Comune di Gallese

Osservazioni CNAPI

Consultazione pubblica per la localizzazione del sito in cui ospitare il Deposito Nazionale dei rifiuti radioattivi e Parco Tecnologico, sulla base della proposta di Carta Nazionale delle Aree Potenzialmente Idonee (CNAPI).

OGGETTO: Consultazione pubblica per la localizzazione del sito in cui ospitare il Deposito Nazionale dei rifiuti radioattivi e Parco Tecnologico, sulla base della proposta di Carta Nazionale delle Aree Potenzialmente Idonee (CNAPI). Osservazioni.

Figura 1 – ubicazione dei siti in esame rispetto alla nuova carta geologica d'Italia in scala 1:50.000 .

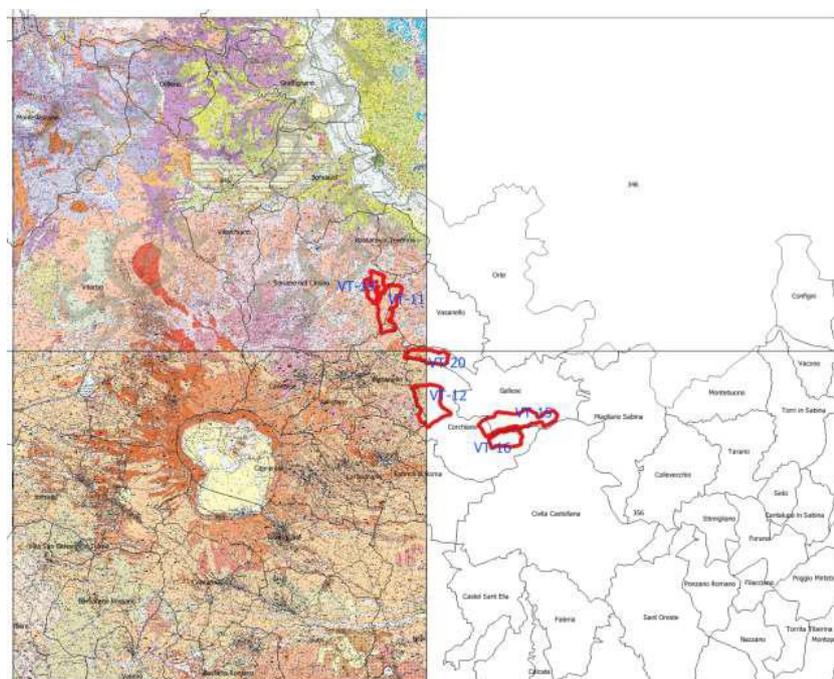
Per quel che riguarda le aree del Viterbese, solamente la VT-19 e la VT-11 (Figura 1) ricadono completamente all'interno di uno dei nuovi fogli della carta geologica d'Italia in scala 1:50.000, il foglio 345 Viterbo, peraltro in corso di stampa e pubblicato solo on-line ed in forma di bozza. Le due aree VT-20 e VT-21 al passaggio tra il Foglio 355 *Ronciglione* (l'unico pubblicato) ed il foglio 356 *Civita Castellana* (Figura 2), la cui realizzazione non è stata nemmeno finanziata.

La mancata realizzazione del Foglio 346 e 356 costituisce una obiettiva lacuna nelle conoscenze del complesso assetto strutturale del settore in esame, compreso tra struttura distensiva del *graben* del Tevere e il Distretto vulcanico Vicano.

Figura 3 - Elaborato Sogin DN GS 00221 – 2015

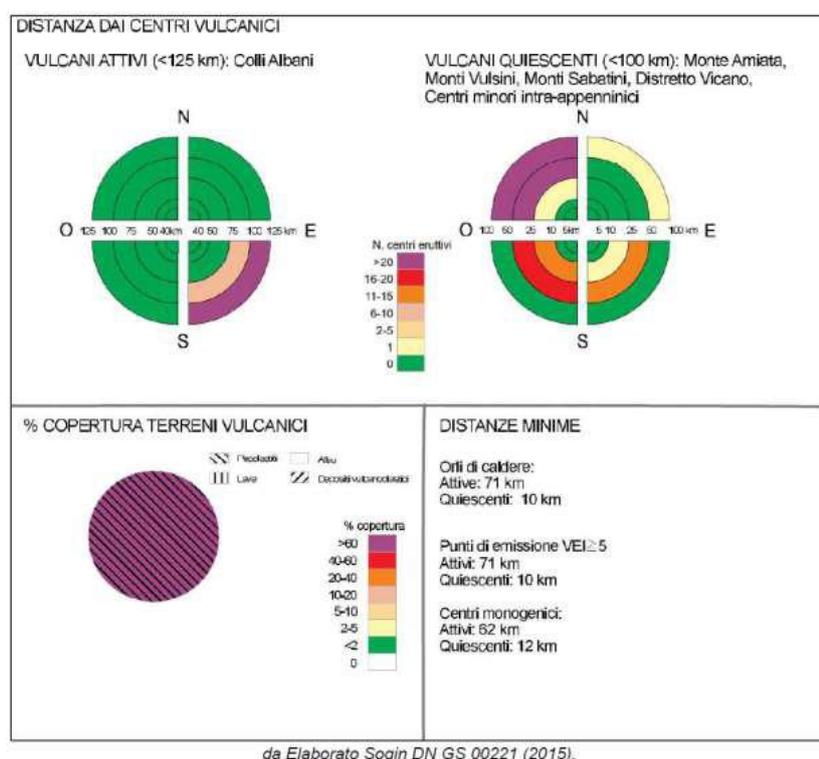
Quanto al criterio CE1 nelle schede tecniche relative ai siti in esame il Distretto Vicano, al pari dei monti Vulsini e dei Monti Sabatini, è classificato nel paragrafo 2.1.1 “*vulcanismo*” come “*quiescente*” (figura 3 - Elaborato Sogin DN GS 00221 - 2015).

Si tratta dunque di un'apparente incongruenza con il criterio CE1. E' vero che il Distretto Vicano non compare nella guida tecnica n.29 ISPRA nell'elenco delle aree vulcaniche italiane attive e quiescenti soggette ad esclusione, ma è significativo che la SOGIN classifichi il Distretto Vicano come “*quiescente*”.

Di fatto si richiede un atteggiamento di accettazione fideistica di una valutazione che tuttavia sembra essere in contrasto con quanto emerso da recenti studi effettuati in altre aree vulcaniche del Lazio (Marra et al., Monti Sabatini and Colli Albani: the dormant twin volcanoes at the gates of Rome, <https://doi.org/10.1038/s41598-020-65394-www.nature.com/scientificreports>, 2020). Questi ultimi Autori evidenziano la presenza sia di movimenti verticali (subsidenza e sollevamento) che orizzontali nell'area Sabatina che come si evidenzia è considerata invece, da Sogin/ISPRA, quiescente.

Figura 4 – Risentimenti in superficie del terremoto del 2 settembre 1963 con epicentro (stella rossa) nei Monti Cimino

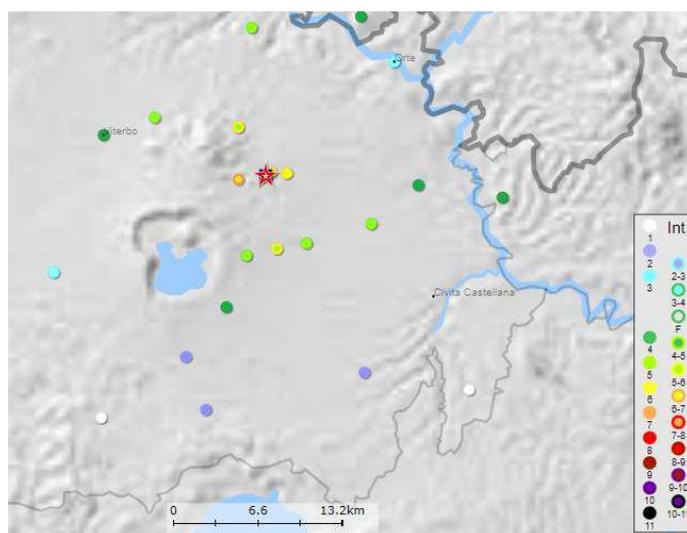
Quanto alla sismicità (criterio CE2) il settore in esame non è caratterizzato da un'intensa attività sismica, tuttavia, come si avrà modo di approfondire nelle osservazioni sito-specifiche, si sono verificati alcuni eventi sismici con epicentro locale e di intensità relativamente elevata come ad esempio il terremoto del 2 settembre 1963 dei Monti Cimini (Figura 4) di intensità Mw 4,47.

Tutti gli epicentri di questi terremoti sono localizzati lungo lineazioni connesse alla residua attività vulcano tettonica di questo settore.

Figura 5 – Storia sismica dei comuni di Gallese, Vignanello Corchiano e Soriano nel Cimino

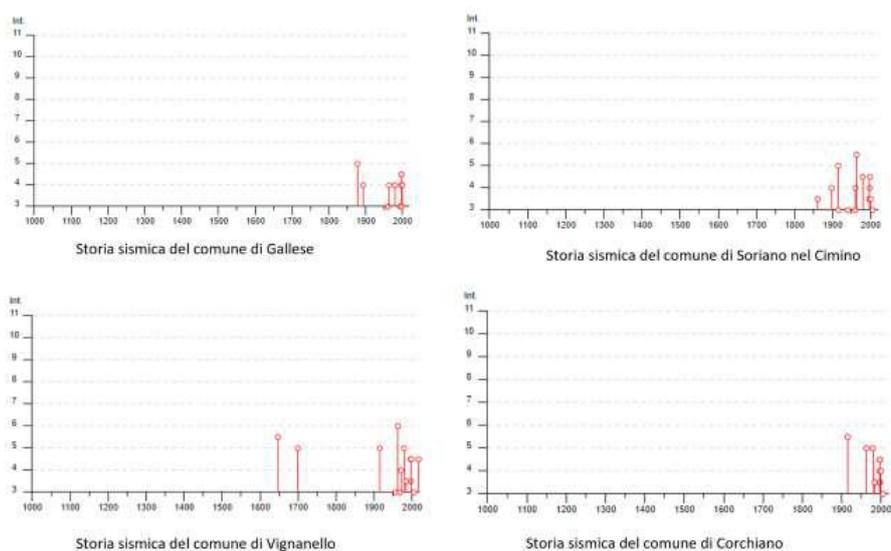
Consultando la storia sismica dei singoli comuni risulta inoltre che sono stati relativamente intensi (Imax 5-6) anche i risentimenti in occasione di grandi terremoti che hanno coinvolto l'Appennino Centrale (Figura 5).

Figura 6

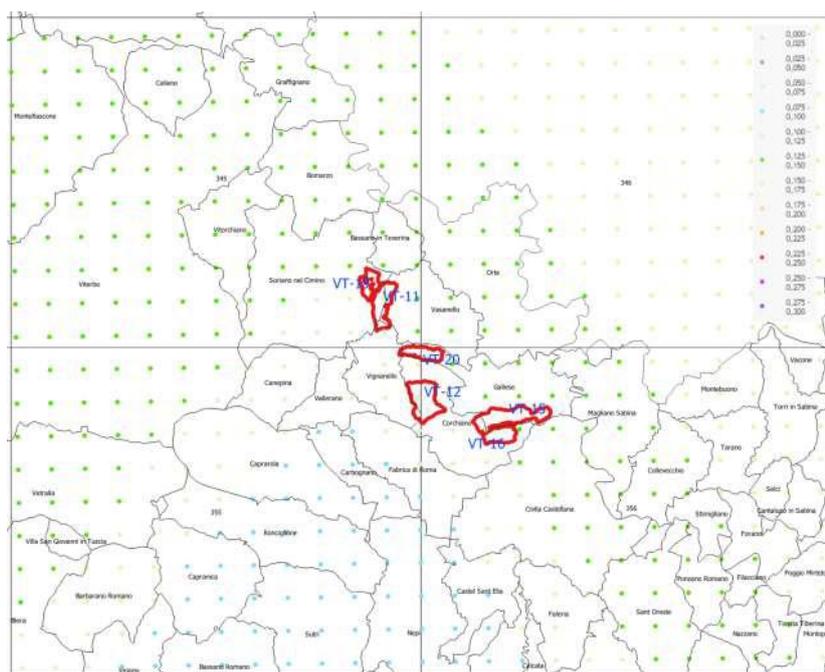
Sovrapponendo la mappa della pericolosità sismica (maglia 0,02 gradi) alle aree in esame (Figura 6) risulta che tutte le aree sono sostanzialmente nelle stesse condizioni, pertanto risulta illogico, come si avrà modo di dire più avanti, che le aree abbiano una classificazione differente.

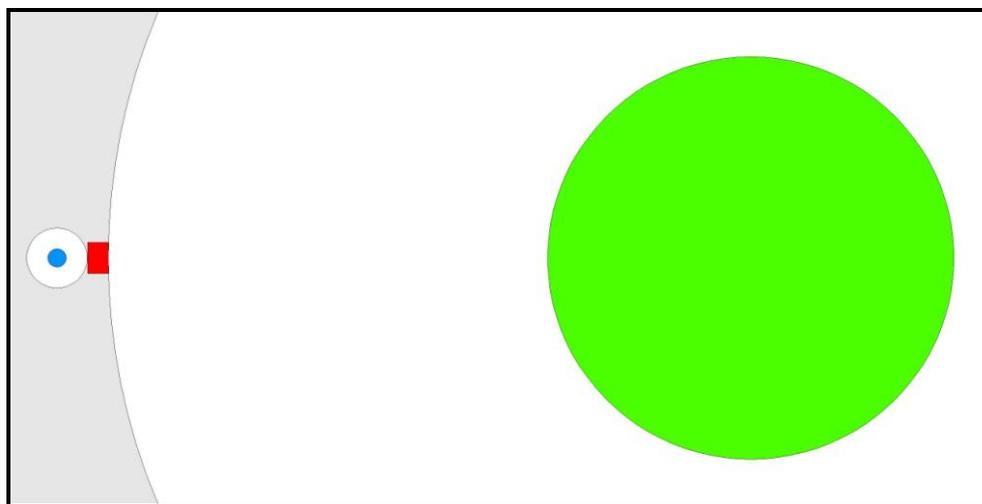
Come si evince dalla Figura 9, la declinazione del CE12 operata da SOGIN S.p.A. (sopra descritta) ha per effetto una sperequazione aberrante tra piccoli e grandi centri urbani, passando dalla “soffocante vicinanza” dei mille metri concessi per i piccoli, alla “indifferente lontananza” dell’ordine della decina di chilometri assicurata per i grandi, che benché relativamente pochi nel numero, sortiscono l’effetto di sottrarre alla superficie delle API (intesa ovviamente al netto dell’applicazione degli altri criteri) una porzione non irrilevante del territorio nazionale (si pensi che nel caso estremo del centro abitato di area pari a quello di Roma schematizzato in figura, l’area di buffer, cioè la porzione di territorio neutralizzata solo e soltanto per impedire potenziali interferenze urbanistiche tra essa e l’impianto, profonda oltre 21 km, ammonta ad oltre 2.700 kmq, cioè circa 12 volte la superficie occupata complessivamente dalle 67 API attuali).

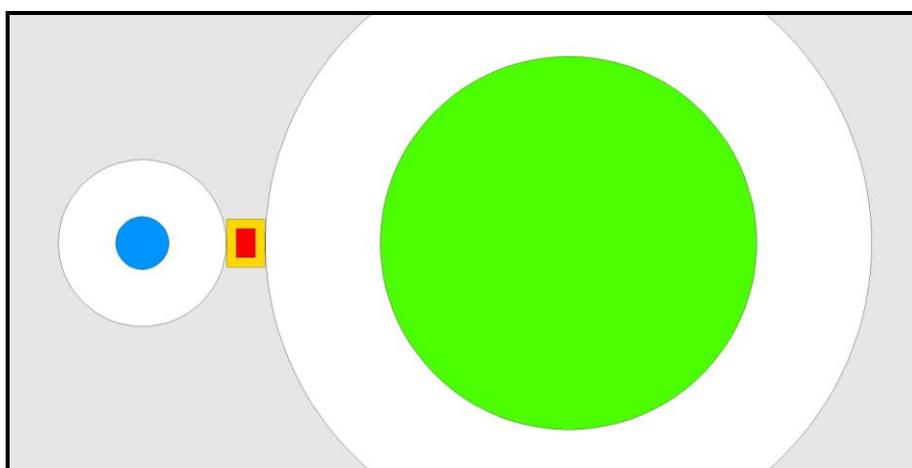
In conclusione, per il rispetto del CE12, il metodo del “*fattore di espansione 10 senza limitazione in alto*” proposto e applicato da SOGIN S.p.A. per il calcolo della distanza di buffer sul singolo centro abitato (o nucleo abitato, o località produttiva) assume via via minore pertinenza con il crescere della dimensione degli insediamenti stessi, risultando complessivamente inadeguato, se non addirittura antitetico agli intenti, e fortemente foriero di disuguaglianze sociali, addirittura sul valore della vita umana, ed economiche.

Figura 11 - Distribuzione pozzi nell'Area VT-20

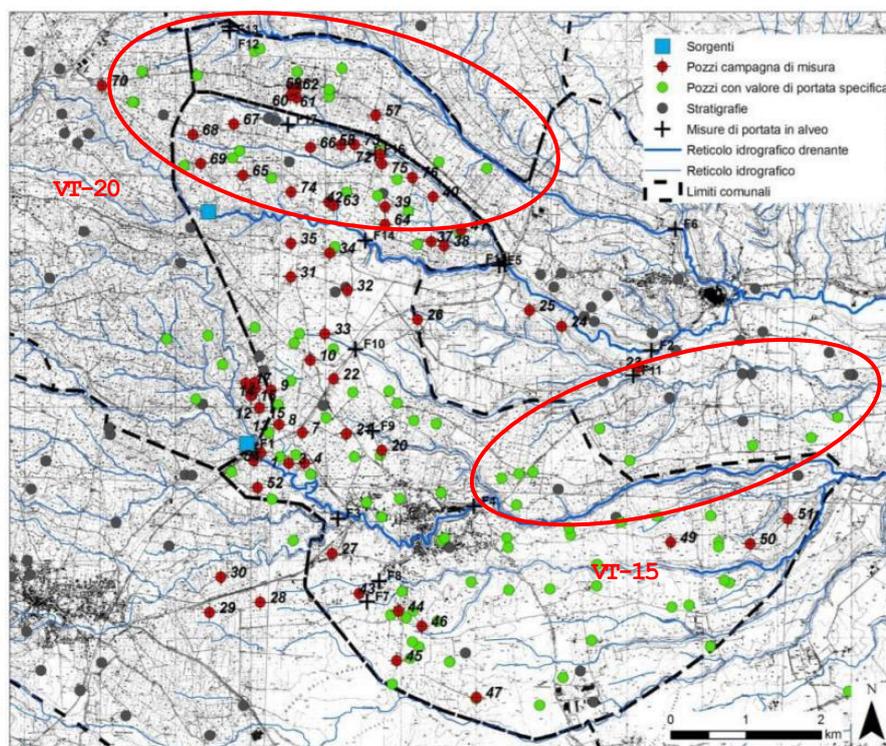
Nel versante orientale del sistema idrogeologico, dove ricade l'area VT-20 esistono importanti risorse idriche sotterranee. Per avere un'idea dell'utilizzo di questa risorsa si può considerare, a titolo di esempio, la distribuzione dei pozzi nell'area presa in esame (Figura 11).

Figura 12 - Sovrapposizione dell'API VT-15 alla Carta Idrogeologica di Gallese

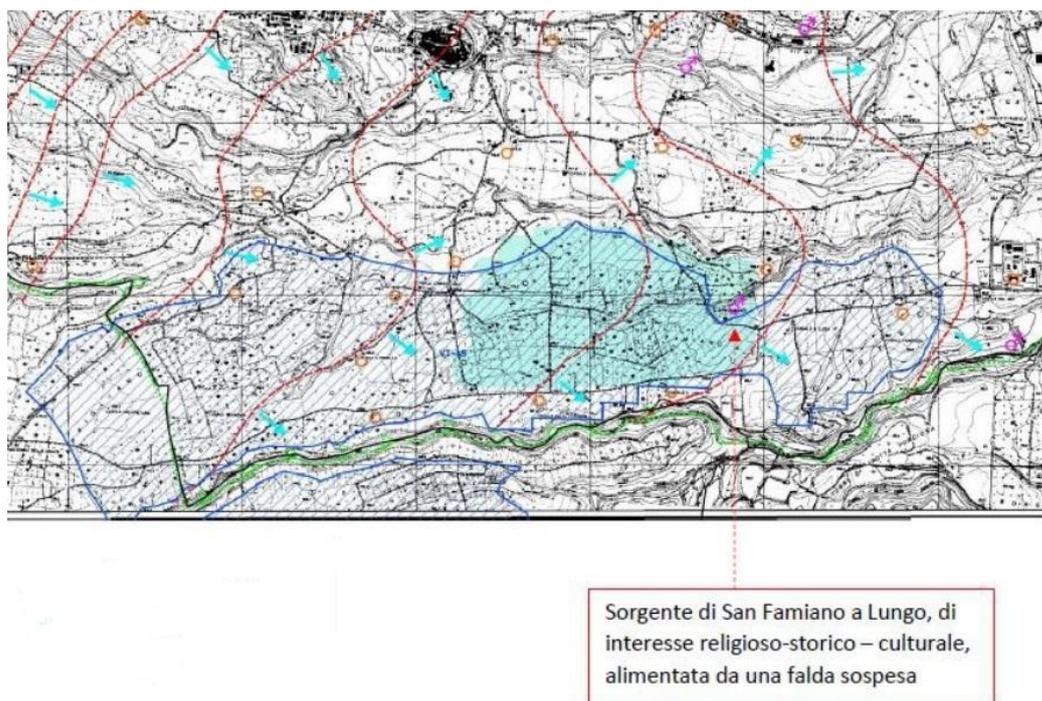
La presenza delle falde è evidente se si confronta il sito VT-15 con la carta idrogeologica allegata al PUCG di Gallese (validata con Det. N. 611822 del 25/09/2018 dalla Regione Lazio) come da seguente figura 12:

È doverosa, dunque, l'esclusione dell'area in quanto presenta un livello piezometrico tale da non poter garantire la sicurezza e l'isolamento della falda dalle interferenze del DN.

Figura 13 - Esempio di scarpate con notevole pendenza nelle zone marginali dell'area VT-15 SOGIN, documento SN GS 00122

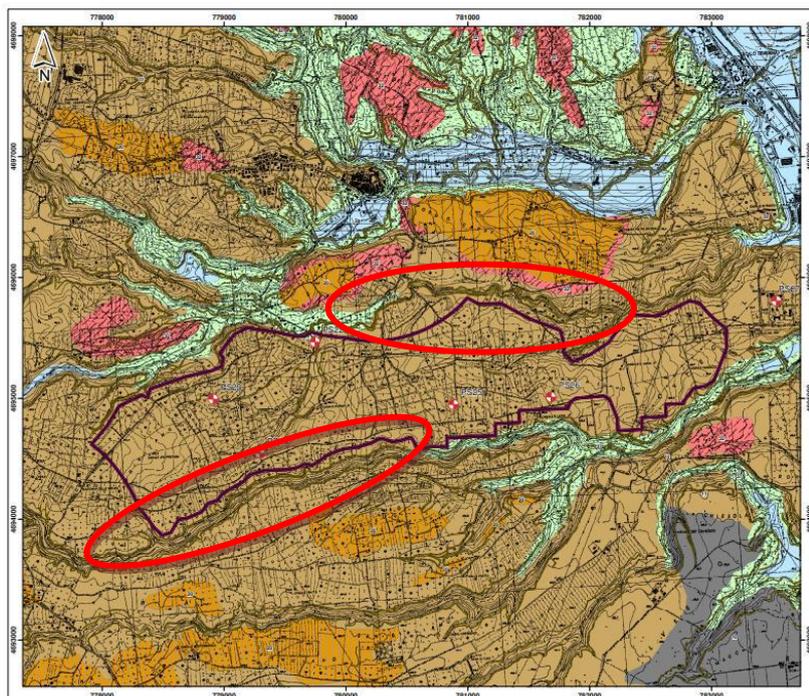
Sotto altro profilo si evidenzia che il sito VT-15 è soggetto a rischio geomorfologico e/o idraulico, comprendente le fasce fluviali (CE4), per il quale la GT29 prende in considerazione “le aree a rischio e/o pericolosità geomorfologica e/o idraulica di qualsiasi grado (da moderato a molto elevato) e le fasce fluviali A, B e C indicate nei Piani di Assetto Idrogeologico (PAI), nonché le aree catalogate nell’Inventario dei Fenomeni Franosi in Italia (IFFI)”, escluso da Sogin per l'area VT-15.
